アップリカ・チルドレンズプロダクツ株式会社 「グレコ (GRACO) 製チャイルドシート G-FIX (ジーフィックス)」の取扱説明書の 誤記に関するお詫びとお願い

取扱説明書の誤記についてのお詫びとお願い

製品名	色柄	品番	ロット番号
G-FIX(ジーフィックス)	Gブラック	67196	092212~122712

18 ページおよび 25 ページの「お子さまの安全を確実にするために、以下をご確認ください。」の枠内

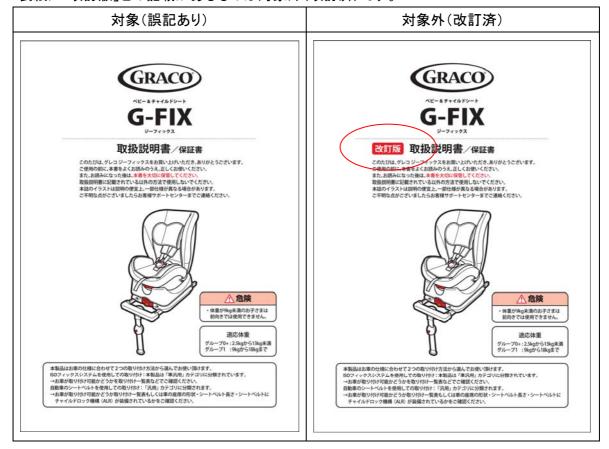
誤	正	
④肩ハーネスと肩パッドは肩と同じ高さ、または	④肩ハーネスと肩パッドは肩と同じ高さ、または	
肩より <u>低い</u> 位置であること。	肩より <u>高い</u> 位置であること。
